CONCEPTO TECNICO No. CT - 4401 de 2006

Revisión de Estudio Particular de Respuesta Local de Amplificación de Ondas Sísmicas Artículo 7 - Decreto 074 de 2001

ENTIDAD SOLICITANTE:	Dr. Jaime Rodríguez Azuero Curador Urbano No. 1
LOCALIDAD:	Usaquén
BARRIO:	Pradera Norte
PROYECTO:	**TOSCANA**
UPZ:	Toberín 12
EJECUTOR:	Espinosa y Restrepo Cía. Ltda.
TIPO DE RIESGO:	Sísmico
FECHA DE EMISION:	Junio 15 de 2006

El presente concepto técnico corresponde a la **quinta revisión** realizada por la Sociedad Colombiana de Geotecnia del Estudio Particular de Respuesta Local de Amplificación de Ondas Sísmicas del proyecto Toscana, localizado entre la Diagonal 166 y Calle 165 A, con Carrera 29 A y Transversal 28, barrio Pradera Norte de la localidad de Usaquén, en cumplimiento a lo estipulado en el Decreto 074 de 2001.

Figura2

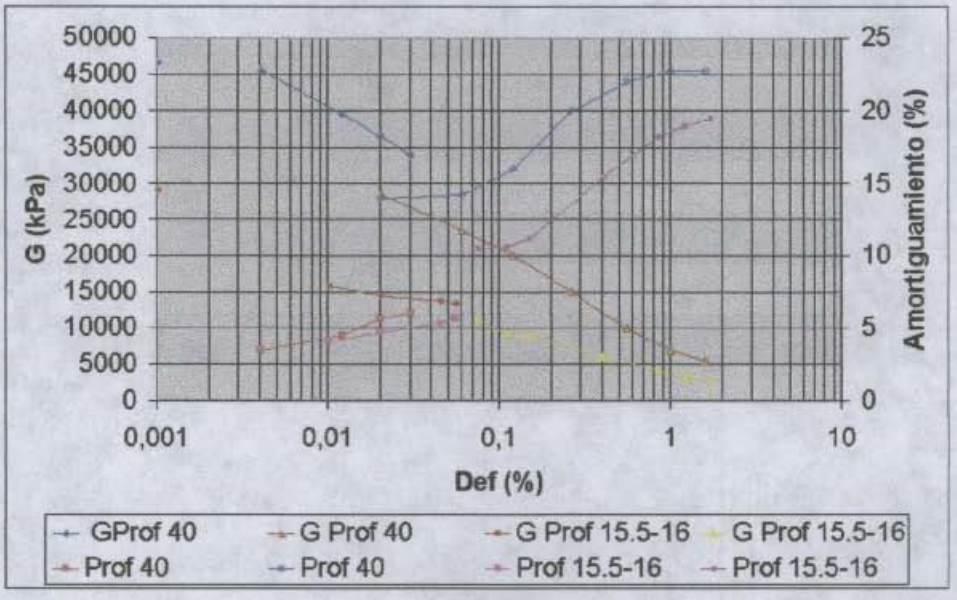
Se hicieron ensayos de columna resonante y triaxial cíclico con presiones de consolidación de 1.5 kg/cm2 para la muestra a 15.5 m, y 3.85 kg/cm2 para la de 39.5 m, cuando el esfuerzo vertical efectivo no es mayor de 1.0 kg/cm2 y 2.4 kg/cm2 aproximadamente para estas muestras. Estos valores son muy distintos a los del terreno y pueden aún exceder la presión de preconsolidación. Esto tiene un importante efecto sobre los resultados, ya que se obtienen módulos diferentes a los del terreno.

Por otra parte, no se presentan las curvas obtenidas en términos de la degradación normalizada de G y variación de la relación de amortiguamiento para todos los niveles de deformación por corte. En la figura 2 obtenida por esta Sociedad a partir de los datos tomados de los ensayos dinámicos que se reportan en el informe, se puede apreciar que los datos de los distintos ensayos corresponden a diferentes rangos de deformación y en algunos casos no hay buena correspondencia de continuidad de las curvas dinámicas. Por lo tanto se debe aclarar que curvas se utilizaron. Además se debe aclarar que relación hay entre las curvas de los ensayos y los datos del ensayo de down hole.

Figura 3

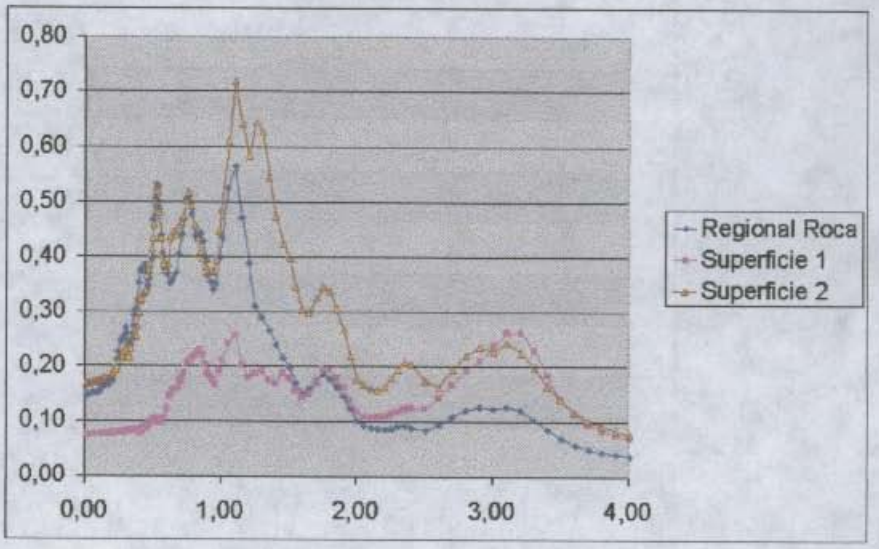
Se presentan los tres sismos utilizados y sus espectros y luego una gráfica de espectros en superficie. Los espectros de los sismos utilizados presentan valores a bajos periodos que no corresponden a los de diseño, ya que para periodo cero deben coincidir con los valores de aceleración máxima del terreno.

Como no se indican las propiedades de los materiales utilizadas no es posible verificar los resultados. Sin embargo, para el sismo regional de la microzonificación y datos de Vs del estudio, con el rango de valores definidos por las curvas dinámicas del estudio, y asumiendo para los suelos de 50 m a 200 m de profundidad un ligero incremento de Vs con la profundidad y curvas típicas de arenas, de acuerdo con lo que se indica en el estudio, se obtienen los resultados que se muestran en la figura 3 (superficie1 y superficie2). En primera instancia se nota que el espectro del sismo regional definido por el decreto 074 no corresponde con el presentado en el estudio de Espinosa y Restrepo. Por otra parte el rango de resultados en superficie es bastante amplio dependiendo de las propiedades que se utilicen.

Figura 4

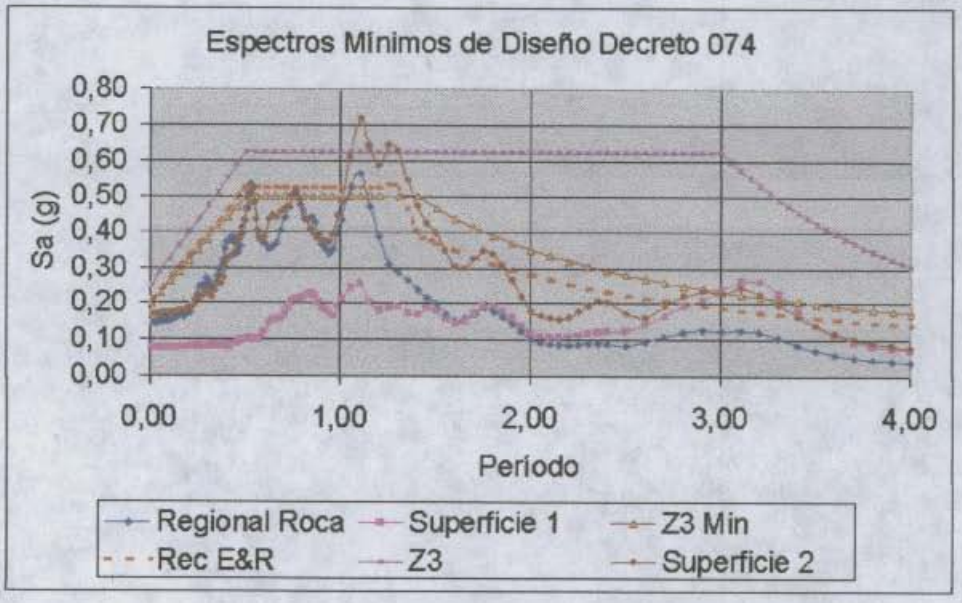
El espectro recomendado no se puede apreciar en la figura de la página 14. Con base en los datos de la tabla de la pag 15 se dibujó el espectro recomendado y se encuentra que está por debajo del mínimo aceptado para la zona 3 a partir de 1.4 seg. Estos datos se presentan en la figura 4
